Tweekolommenstuk Maliebaan

Reacties n.a.v. bewonersavond 23 september 2015

Projectgroep Maliebaan, gemeente Utrecht, februari 2016

Plan gemeente, zoals rondgestuurd aan buurtbewoners bij uitnodiging voor informatieavond

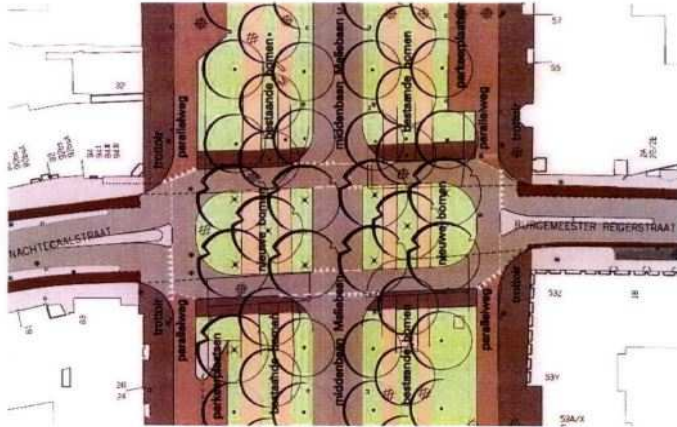
In dit ontwerp, dat aan alle buurtbewoners gestuurd is, is de Maliebaan een **doorgaande weg**.

Het op de informatieavond getoonde ontwerp is significant anders.

Een aantal aanwezigen waren daar (terecht) boos over. Nu weten alleen de buurtbewoners die aanwezig waren op de informatieavond dat het ontwerp veranderd is en er tot 14 oktober gereageerd kan worden. De gemeente zou een nieuw bericht moeten rondsturen.

Plan gemeente, gepresenteerd op informatieavond

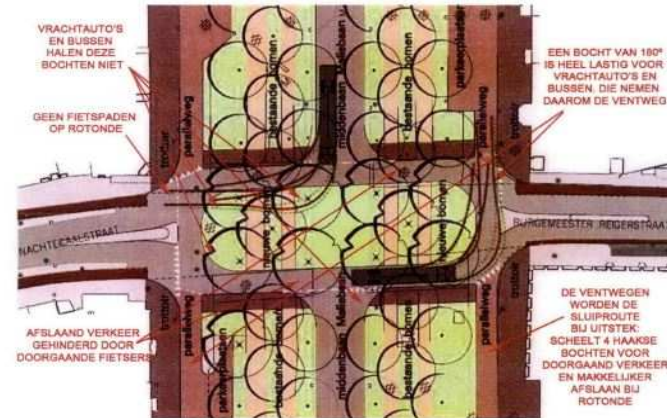
Hier wordt getracht om 8 straten aan elkaar te knopen door middel van een ovale rotonde.

In dit nieuwe voorstel van de gemeente loopt de Maliebaan **niet meer door**. Al het doorgaande verkeer moet om de rotonde heen. Dat levert een aantal knelpunten op, die er in de praktijk toe zullen leiden dat doorgaand verkeer de ventwegen zal gaan gebruiken in plaats van de middenweg van de Maliebaan. Daar zijn de ventwegen niet voor bedoeld!

Daarom is dit geen goed plan.

Suggestie met ventwegen uitsluitend voor bestemmingsverkeer

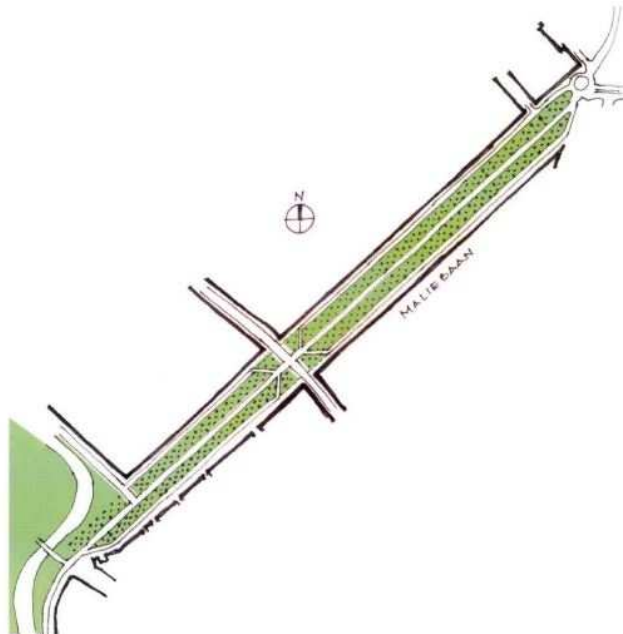
Door de ventwegen van de Maliebaan aan de middenweg te verbinden wordt het kruispunt met de Burgemeester Reigerstraat / Nachtegaalstraat **sterk vereenvoudigd**. Het is nu een "gewoon" kruispunt geworden tussen twee doorgaande straten, in plaats van een verbinding tussen 8 wegen.

Dit kruispunt kan uitgevoerd worden als een kruispunt met stoplichten (vergelijkbaar met nu – minimale ingreep), of opgerekt worden met een grote middenberm. In dat geval kun je waarschijnlijk zonder stoplichten toe. Zie suggestie op volgende bladzijde.

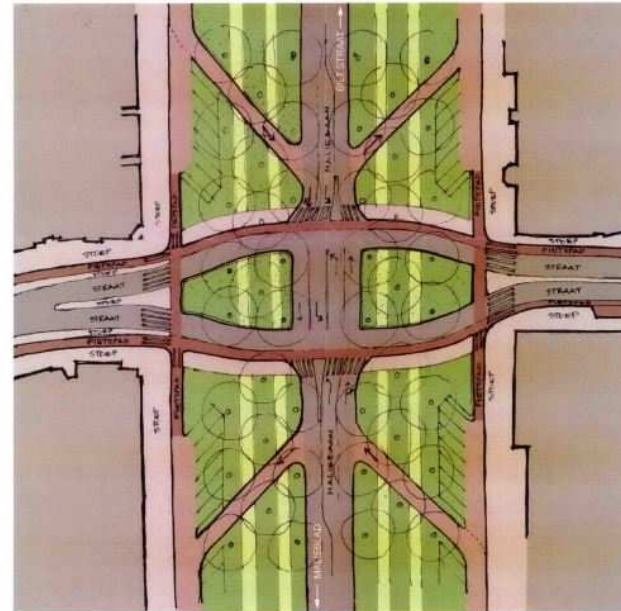
Aan het noordoost einde van de Maliebaan verandert er niets. De bestaande ventwegen zijn al verbonden aan de middenweg.

Aan het zuidwest einde van de Maliebaan zijn verschillende ontwerpen mogelijk. In de hier getekende oplossing loopt de Maliebaan zo ver mogelijk kaarsrecht door, tot de aansluiting met de Maliesingel. Dit is de "zuiverste" oplossing. Ook de bomenrijen zouden doorgetrokken kunnen worden. Andere indelingen zijn natuurlijk ook mogelijk.

De aansluiting met de Maliesingel richting Herenbrug is als een kruispunt opgelost. Dit vermindert de snelheid van auto's die nu (en in het plan van de gemeente) met een rotonde om het Malieblad heenrijden.
